Contribution à l'enquête publique sur la révision du PLU de St-Parres-aux-Tertres

Mercredi 10 avril 2024

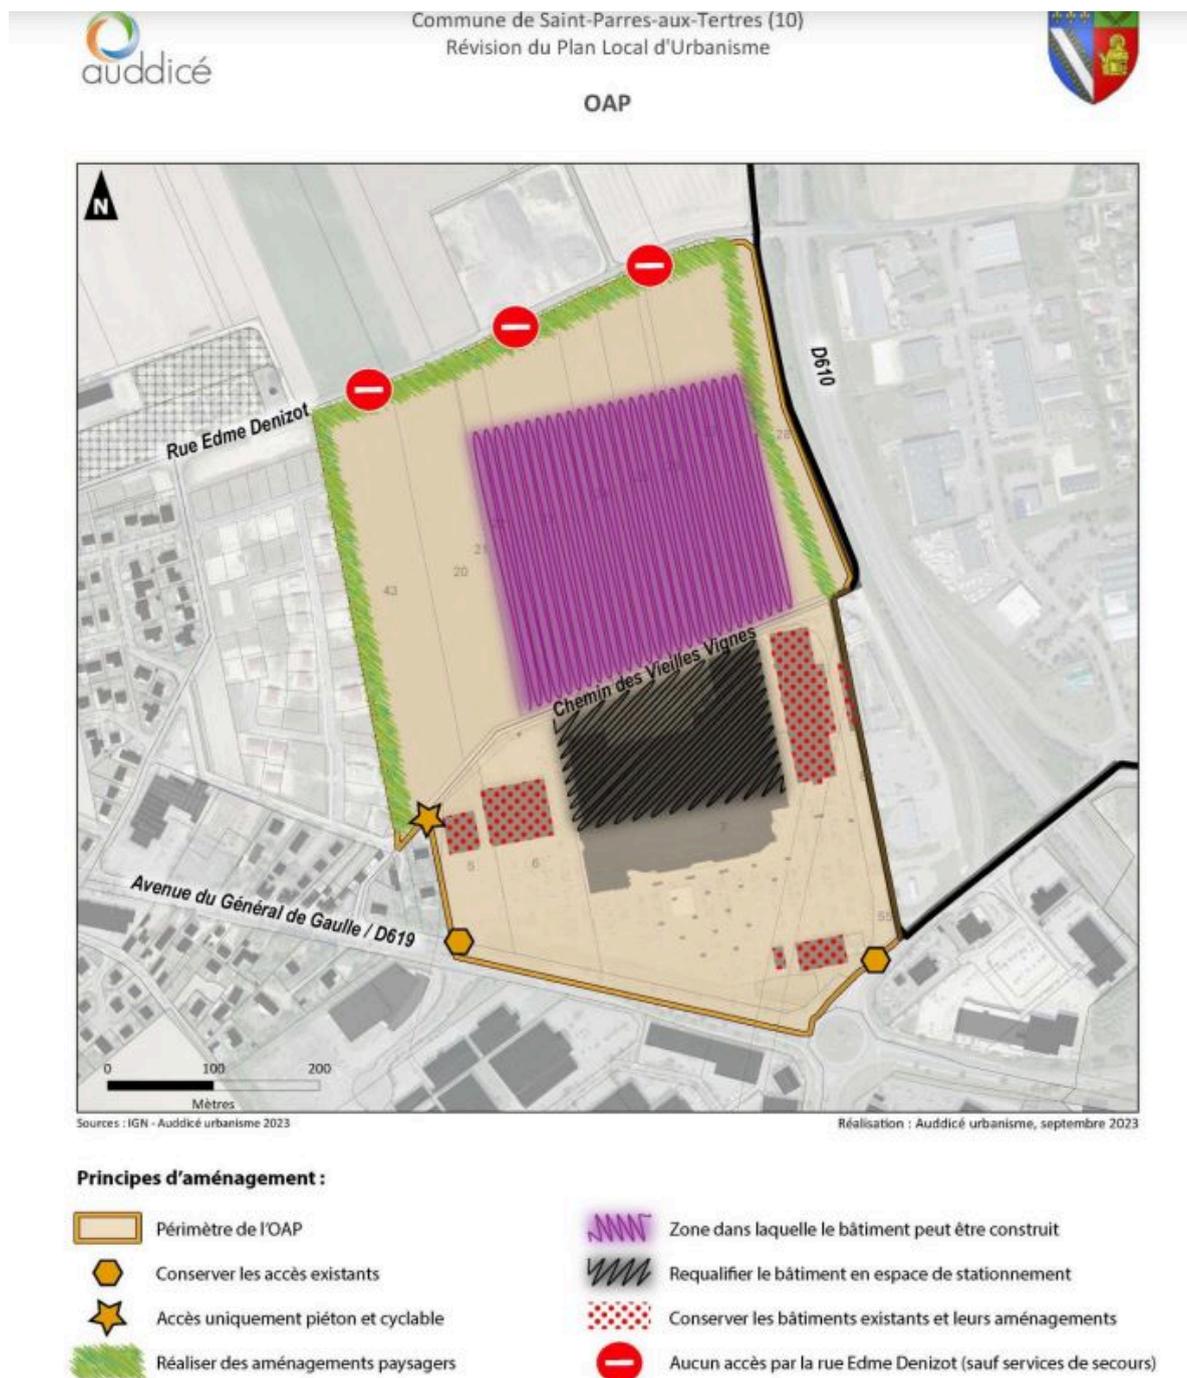
Nous constatons l'absence d'évolution du parking actuel du Leclerc dans l'OAP.

Concernant le stationnement, notre association recommande :

- la débitumisation de l'espace de stationnement avec l'utilisation de matériaux poreux permettant de viser un coefficient d'imperméabilisation proche de 50% ;
- la création d'un îlot de fraîcheur par des plantations d'arbres, de création d'espace public, de mise en place de système pour gérer les eaux de ruissellements (massifs de pluie comme à Lyon, noue paysagère...)

Sur le document ci-dessus, il est indiqué la volonté de « requalifier le bâtiment en espace de stationnement ». Par ailleurs, Monsieur le Maire a déclaré : « il ne peut pas y avoir d'extension de l'enseigne puisque nous avons repris tous les éléments du SCoT »³. En conséquence, la création de nouveaux espaces de stationnements n'est pas cohérente avec

le projet. L'intérêt de cette orientation semble être de proposer des stationnements en proximité directe avec le bâtiment reconstruit (cf schéma ci-dessus de l'OAP). Or, une importante surface de parking existe déjà⁴.

Notre association demande que des éclaircissements soient apportés sur la cohérence entre les prescriptions du SCoT (reprises par le maire) et les objectifs de cet OAP.
